AQUILA Aviation DOA Nr.: EASA.21J.025	<b>Service Letter</b>	Dokument Nr.: <b>SL-AT01-003</b>
	<b>mögliche Scheuerstelle am Generatorkabel/          potential chafing spot at generator wire</b>	Ausgabe/Issue: A.01 Seite/Page: 1 of 2

## Service Letter SL-AT01-003

Kabel zum externen Generator im Motorraum

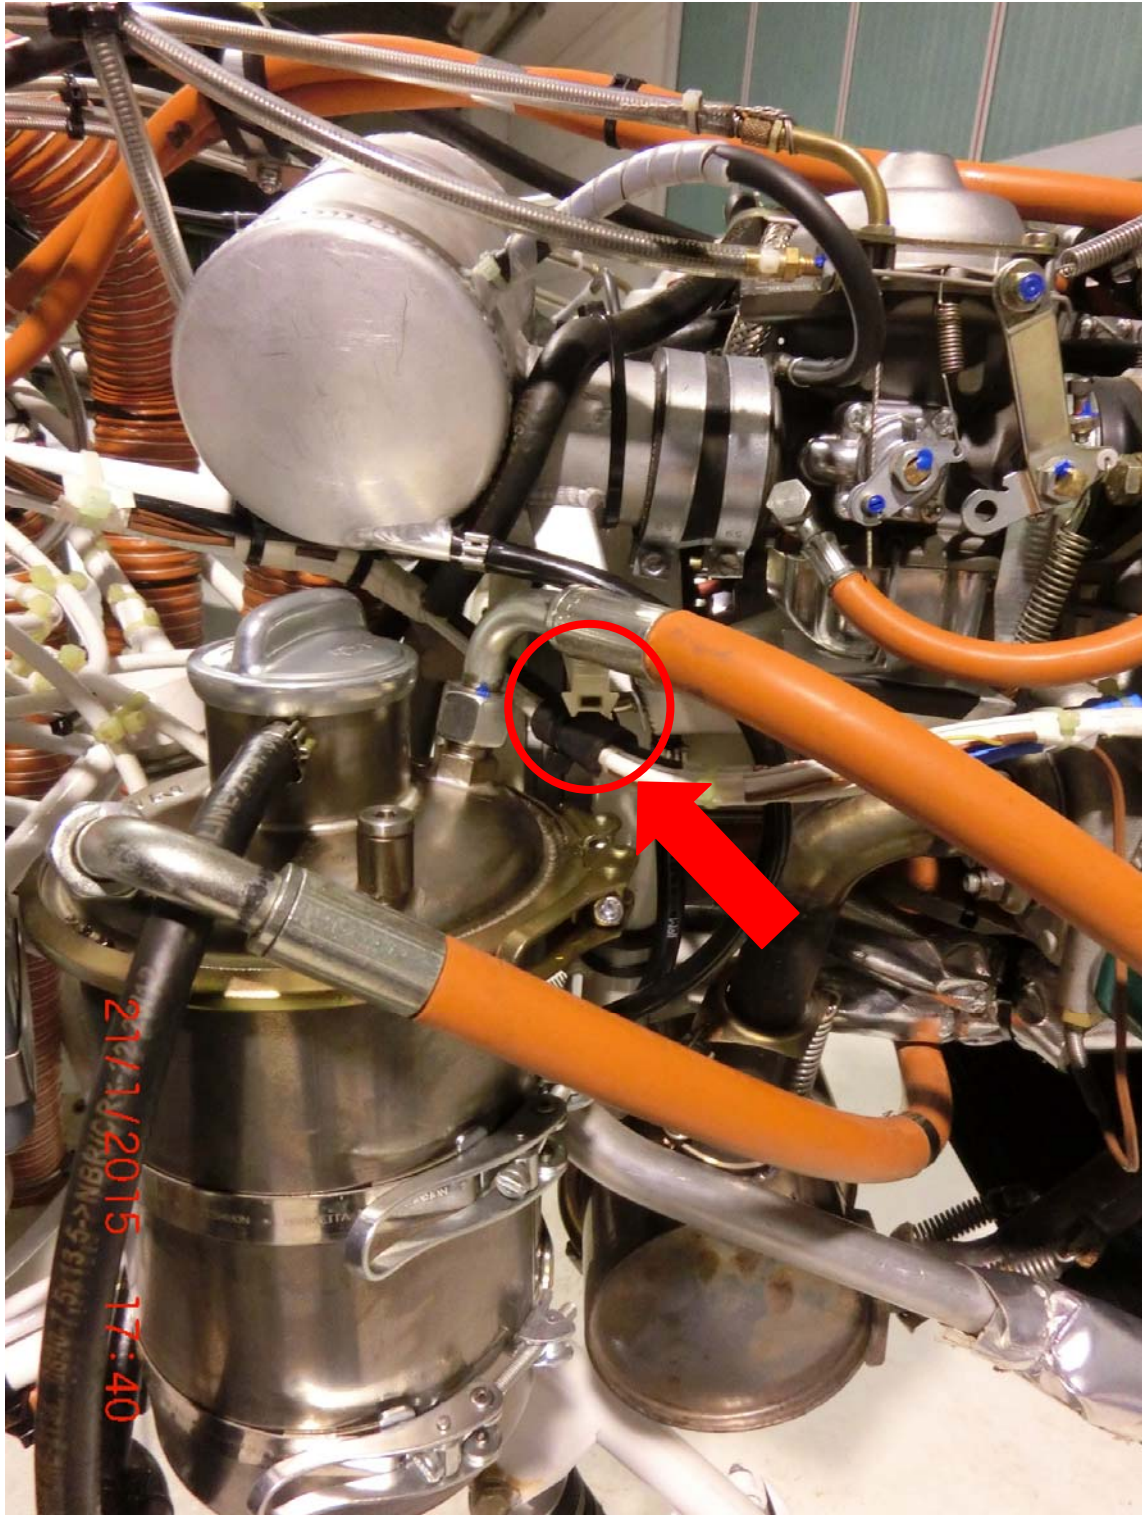
During routine maintenance a damaged generator cable was detected. This could cause a generator failure.

potentielle Scheuerstelle an Kabelhalter (AT01-4540-107);  
bereits mit Scheuerschutz (z.B. AT01-4520-427)

potential chafing spot at wire support (AT01-4540-107);  
already with scoring protection (e.g. AT01-4520-427)

- 1x scoring protection (e.g. AT01-4520-427)
